## Service Bulletin

HFD.GR. 8	GROEP 83	NO. 203
DATUM Jan 1993		
BETR. Waterlekkage schuifdak		
200

## Waterlekkage schuifdak

Afdichtingsstrip schuifdak

8300150S

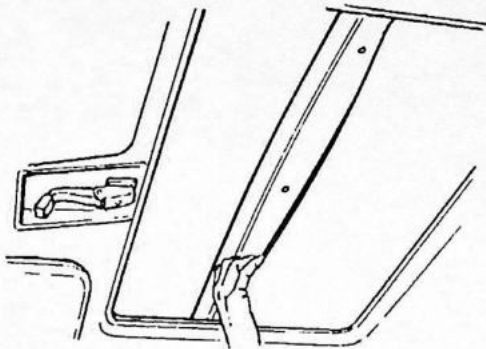
Indien de viltvullingen in de linker en rechter achterkant van het schuifdak te dicht bij de sponning van het schuifdak liggen, werken deze als vloeipapier en trekken waterdruppels aan. Als het vilt verzadigd is, loopt het water verder in de geleiding en in de auto naar binnen.

Verwijder een stukje vilt, zodat een afstand van minimaal 5 mm tot de sponning verkregen wordt.

8900001S

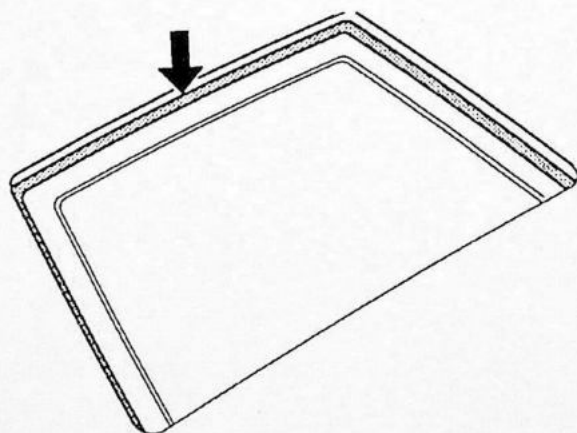
Om windgeruis door het schuifdak te voorkomen is een nieuwe afdichtingsstrip ontwikkeld. Afdichtingsstrip, Volvo O/N 3540456-5, werd in het assortiment service-onderdelen opgenomen en vervangt de oude uitvoering, Volvo O/N 1255334-5.

In dit service bulletin wordt de werkwijze bij het vervangen door de nieuwe strip beschreven.
